**INFORME PARA RESPUESTA A LA CONTESTACIÓN POR PARTE DE
DESARROLLOS RENOVABLES IBÉRIA OMICRON S.L.U. A LAS
ALEGACIONES PRESENTADAS POR EL AYUNTAMIENTO DE ESKORIATZA
(2º informe) SOBRE EL PROYECTO DE PARQUE EÓLICO “ITSARAZ” EN
LOS TÉRMINOS MUNICIPALES DE ARAMAIO (ÁLAVA) Y ESKORIATZA
(GUIPÚZCOA).**

ASUNTO: INFORME PARA RESPUESTA A LA CONTESTACIÓN POR PARTE DE DESARROLLOS RENOVABLES IBÉRIA OMICRON S.L.U. A LAS ALEGACIONES PRESENTADAS POR EL AYUNTAMIENTO DE ESKORIATZA SOBRE EL PROYECTO DE PARQUE EÓLICO "ITSARAZ" EN LOS TÉRMINOS MUNICIPALES DE ARAMAIO (ÁLAVA) Y ESKORIATZA (GUIPÚZCOA).

PROMOTOR: DESARROLLOS RENOVABLES IBERIA OMICRON,S.L.U.

Ilustración 121: Mapa receptores de sombra en un radio de 2km.

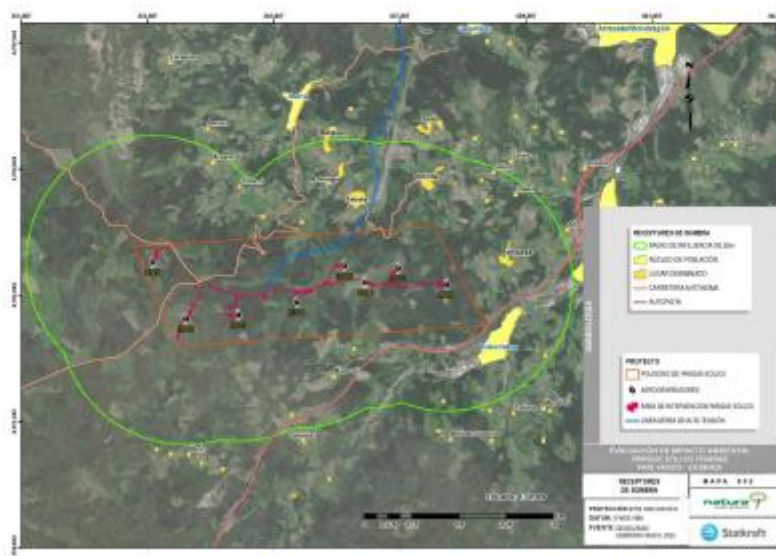
No se termina de entender cual es el criterio utilizado para establecer “un área de influencia inicial de 2,0 km a la redonda de los aerogeneradores para identificar los receptores afectados” para después determinar que “En cuanto a núcleos urbanos se ve afectado el municipio de Apotzaga por el aerogenerador ITS08, aunque la sombra proyectada es prácticamente despreciable, ya que se encuentra fuera del radio de 500 metros y prácticamente en el límite del radio de 1 km, al igual que ocurre con Zabala.”

Ilustración 140: Receptores de sombras, aerogeneradores ITS04-ITS08.

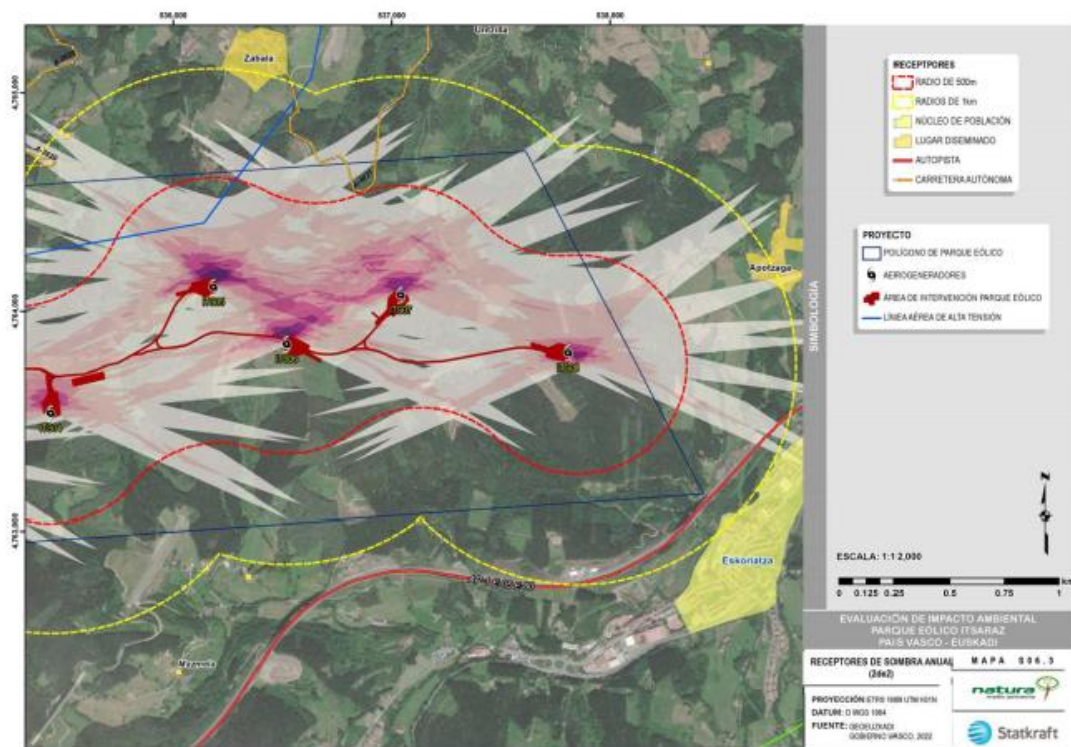
Entendemos que si se delimita un área de influencia es porque puede haber afección, independientemente de que la distancia supere un km. Además, el estudio obvia que en la misma situación de Apotzaga se encuentra, según el estudio aportado por la promotora, el núcleo urbano de Eskoriatza, como puede observarse en la ilustración 140, en contradicción con lo que dice el estudio.

Ilustración 142: Proyección sombra anual ITS04-ITS08.

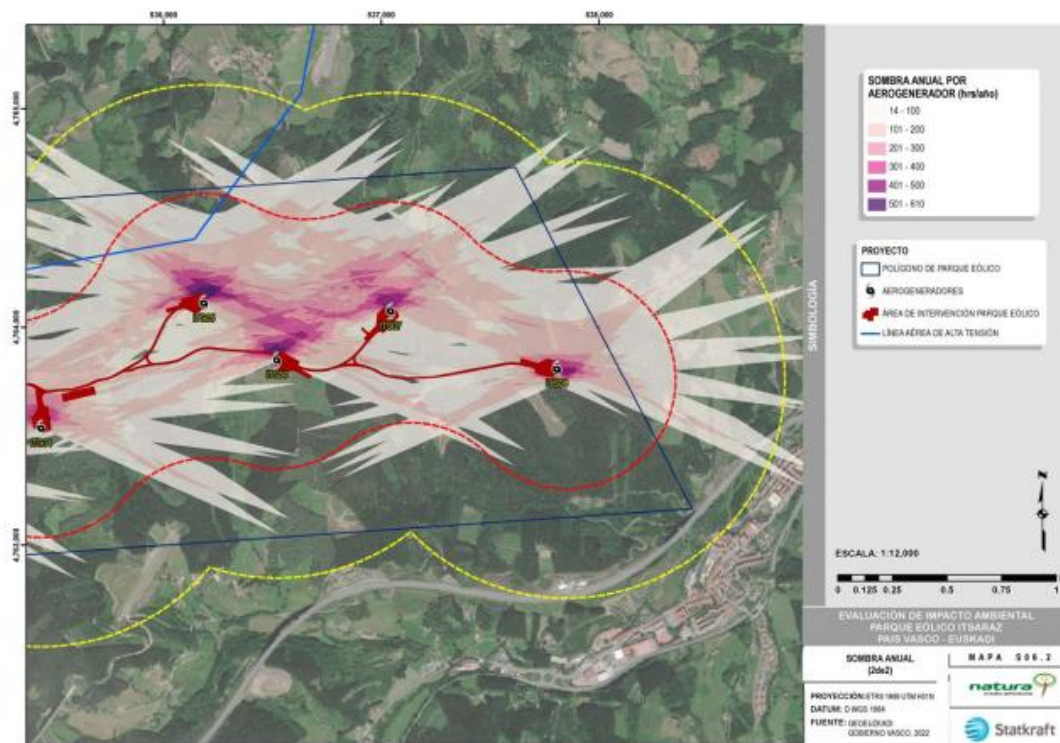
Según esta última imagen, tanto zonas de Apotzaga como de Eskoriatza resultan afectadas por la sombra parpadeante en el rango de 14-100 horas anuales.

El estudio, de manera subjetiva valora que el efecto será prácticamente despreciable.

Y creemos que existe subjetividad en esta afirmación debido a que los límites mayormente utilizados a nivel internacional a partir de los cuales se valora que puede existir riesgo para la salud de la población se establecen en una duración máxima de 30 horas/año y 30 minutos/día para el escenario astronómico más desfavorable.

Por ello, establecer que, estando dentro del rango de 14-100 horas anuales, sin afinar más, la sombra proyectada es despreciable, no parece asumible.

Incorporar una modelación de la proyección de sombras, indicando por medio de una tabla, para cada receptor, la duración diaria del sombreado, con una precisión de 1 min por día, y la duración anual del sombreado en horas totales.

Creemos que el estudio debiera presentar isolíneas de sombreado (curvas de igual duración anual de sombreado, especialmente la isolínea de sombreado de 30 h, en el entorno del parque eólico), a través de un mapa de proyección de sombras.

Como medida correctora se estima que, del mismo modo que ocurre en Alemania, si se identifica una potencial superación del período de sombreado de un máximo de 30 minutos al día y un máximo de 30 horas al año, el sistema debiera estar normalmente equipado con un apagado automático que tenga en cuenta los parámetros meteorológicos.

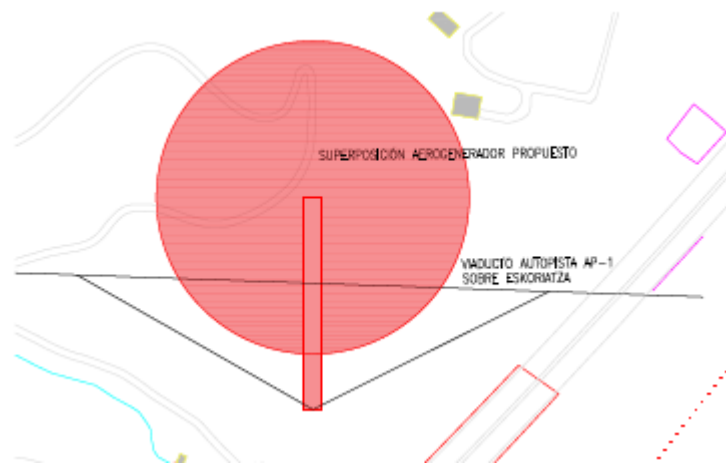
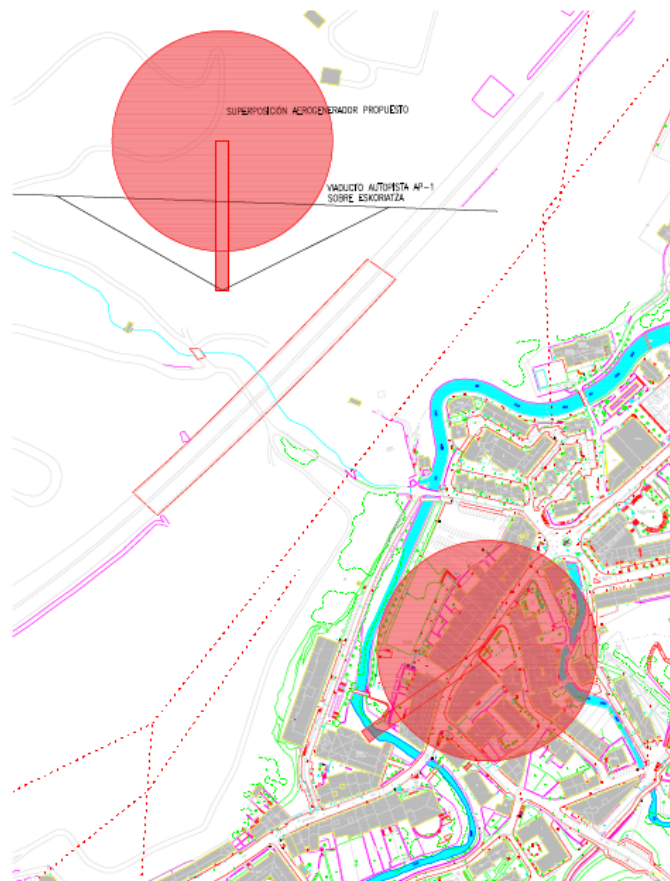
Estando de acuerdo en la emergencia que el cambio climático supone, seguimos pensando que en el caso que nos atañe el tamaño de los aerogeneradores a instalar está fuera de escala en el territorio que se pretenden ubicar. Si le sumamos los 200m de altura del aerogenerador a los 700m.s.n.m. alcanzamos 900m.s.n.m. Quitando las cumbres de las sierras de Aralar y Aizkorri, son muy escasas las cumbres que superan esa altura en el territorio de Guipuzkoa.

A modo de ejemplo, y como orientación que permita visualizar la escala de los elementos que se pretenden instalar se aporta un pequeño gráfico aclaratorio.

Cualquiera que conozca Eskoriatza es consciente de la altura que tiene el viaducto de la AP-1 sobre el municipio. Este parece quedar minimizado por el tamaño de los aerogeneradores que se pretenden instalar. La altura del viaducto (64m) es un 55,65% de la altura del mástil del aerogenerador (115m) y supone el 31,84% de la altura a la punta de la pala (201m).
